22.03.2019

# Дополнительный фиксатор монтажной панели

Дополнительный фиксатор монтажной панели

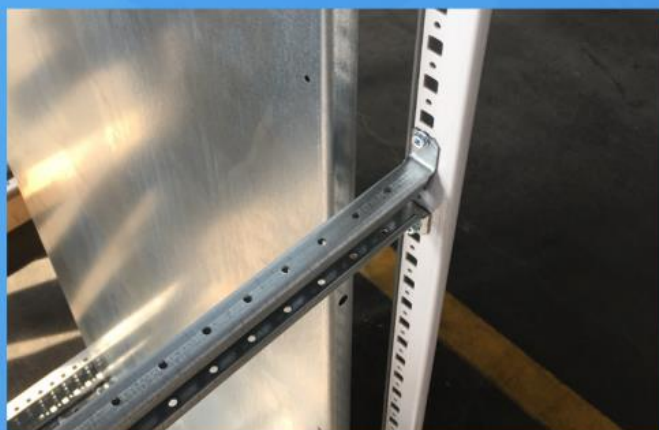
По просьбе наших клиентов теперь в напольные распределительные шкафы (MPS/MPD) устанавливается дополнительный фиксатор монтажной панели В 6 МР.

Дело в том, что колебания монтажной панели, возникающие при длительной горизонтальной транспортировке шкафов в удалённые регионы, могут привести к появлению дефектов установленного оборудования.

Дополнительный фиксатор центральной части монтажной панели снижает возможные колебания при транспортировке и сокращает риски повреждения продукции.
